RIOŚ.271.28.18

WYJAŚNIENIE TREŚCI
SPECYFIKACJI ISTOTNYCH WARUNKÓW ZAMÓWIENIA

Dotyczy: przetargu nieograniczonego na realizację zadania pn: „Zagospodarowanie terenu dla inwestycji pn. „Rozbudowa Szkoły Podstawowej w Psarach, gm. Wisznia Mała.”

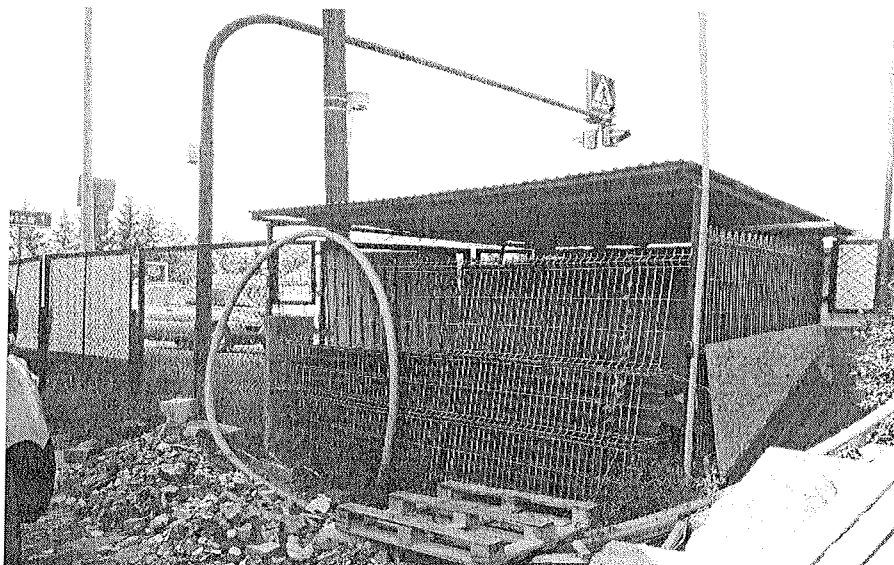
1. Jakie należy rozumieć element robót wyszczególniony w SIWZ punkt III Opis przedmiotu zamówienia ppkt. 2 wers 4. „Adaptacja istniejącego śmietnika”? Czy w ofercie należy przewidzieć koszt demontażu wiaty i budowy nowej? Poniżej zdjęcie istniejącej wiaty.

Zamawiający wyjaśnia, iż należy w cenie ofertowej ryczałtowej przewidzieć rozbiórkę istniejącej wiaty oraz wykonać utwardzenie terenu o nawierzchni z kostki betonowej zgodnie z zapisami PZT.

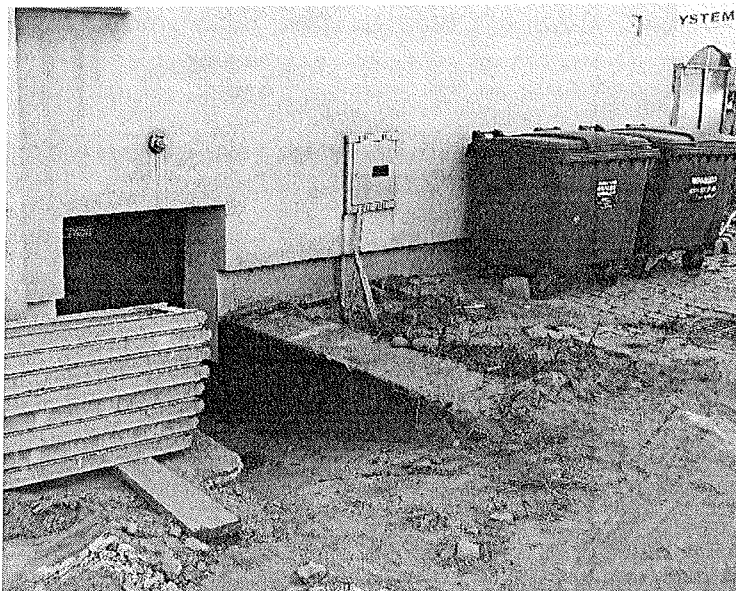
W załączniku nr 4 do SIWZ – Tabela ceny znajduje się wyszczególnienie robót do których należy przypisać ryczałtową cenę elementu brutto. W którym wierszu należy dopisać elementy znajdujące się w zakresie prac a nienależące do żadnego z poniższych zakresów jak np. wysianie trawników?

Odpowiedź nr 10: Zamawiający informuje, iż dokonuje zmiany tabeli ceny.
